AUTORIDAD NACIONAL DE LICENCIAS AMBIENTALES

RESOLUCIÓN N° 00804

“Por la cual se realizan unos ajustes vía seguimiento y se adoptan otras determinaciones”

Figura 20. Comportamiento del caudal antes de la captación del acueducto.

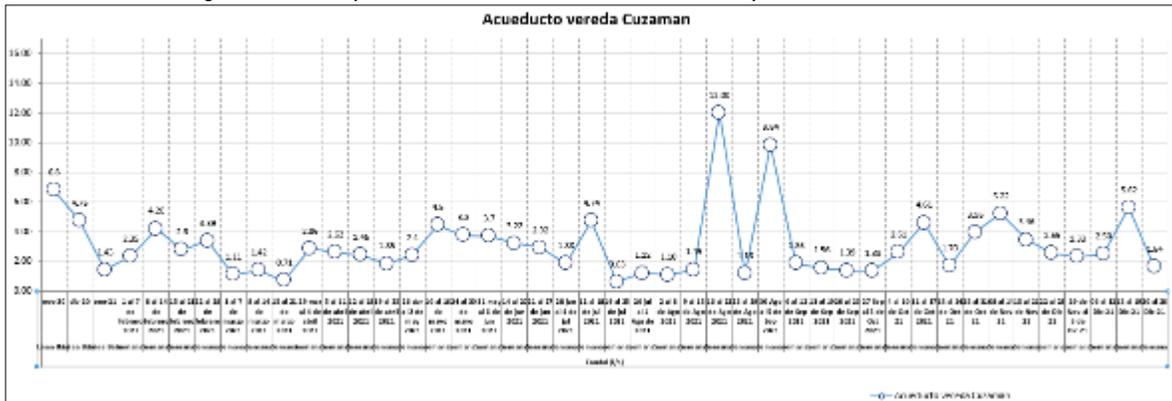
el radicado No. 2022017974-1-000 del 4 de febrero de 2022, donde el caudal superficial antes de ingresar a la bocatoma puede variar de 0.63 l/s a 12 l/s.

En este contexto, se puede determinar por parte del grupo técnico de la ANLA la presencia de un drenaje de tipo permanente que da origen a la Quebrada La Tigra, donde es necesario debido a la intervención del proyecto implementar una ronda de protección hídrica de 30 m según lo establecido en el artículo 2.2.1.1.18.2 del Decreto 1076 de 2015.

Figura 23. Zonificación de manejo Ambiental definida en la Resolución 2594 del 31 de diciembre de 2019

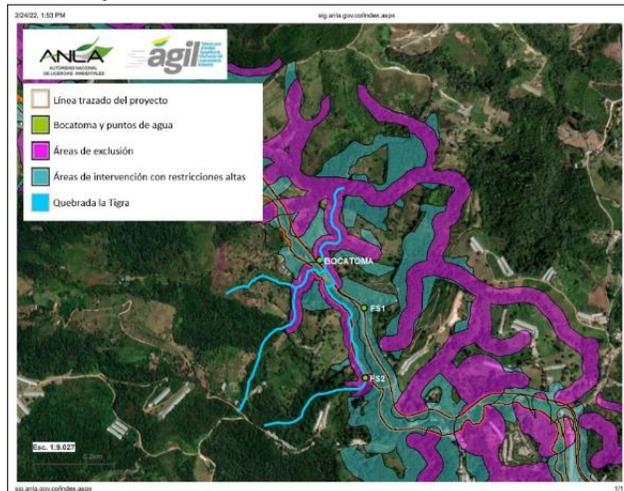
(...) Para la anterior autorización de permiso de aprovechamiento forestal, la zonificación de manejo se definió como zona de exclusión en las áreas de bosque ripario donde no se debía realizar la intervención para la construcción de la vía (...)

(...) a través del control y seguimiento se delimita la ronda de protección de 30 metros para conservar los servicios ecosistémicos de aprovisionamiento, regulación, soporte y culturales que pueden verse afectados con su intervención, tal como se describe a continuación:

Figura 14. Ajuste vía seguimiento de zonificación de manejo como área de exclusión de las rondas de protección de 30 metros de la Q la Tigra y de manantial FS2

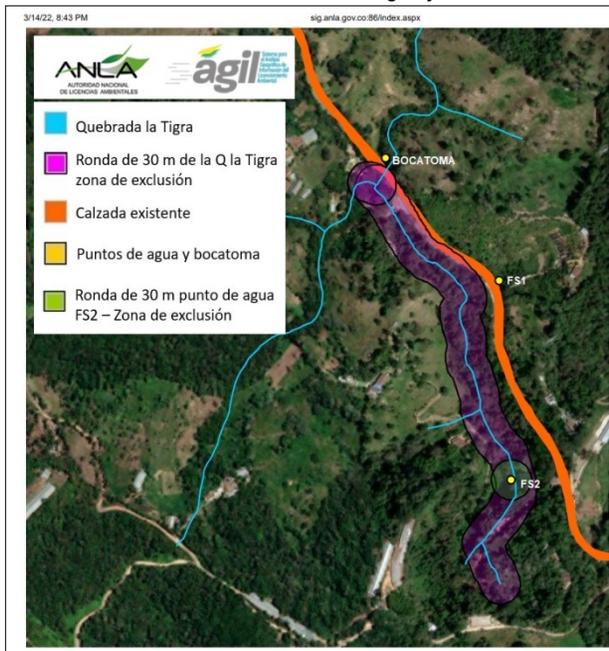
En este orden de ideas, se considera necesario realizar los respectivos ajustes vía seguimiento, de manera que se modifique la zonificación de manejo definiendo como área de exclusión la totalidad de la ronda de protección de 30 metros de la quebrada La Tigra, al igual que la ronda de protección de 30 metros del manantial localizado en el punto con coordenadas origen Único Nacional CTM12 Este 4970606 Norte 2346509 por ser este último de recarga de origen subsuperficial, razón por la que no se podrá ejecutar actividades de aprovechamiento forestal en la cobertura de bosque ripario, tal como se muestra en la siguiente figura:

Figura 27: Receptores sensibles

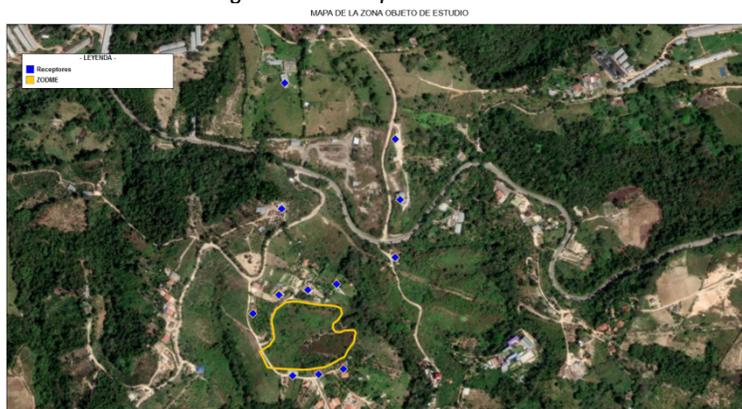
Esta Autoridad concluye que los receptores sensibles más cercanos al proyecto están relacionados con los puntos de observación sobre los cuales se evaluaron los niveles de ruido ambiental y que previo inicio de las actividades de disposición ya advierten excedencias a la norma, en tal sentido se requiere una simulación de ruido mediante software especializado que permita valorar específicamente los aportes generados por el proyecto al ruido ambiental de la zona a través de simulación y modelado acústico, de tal manera que se pueda determinar si se requieren esfuerzos adicionales en pro de mitigar los impactos que refieren las comunidades.
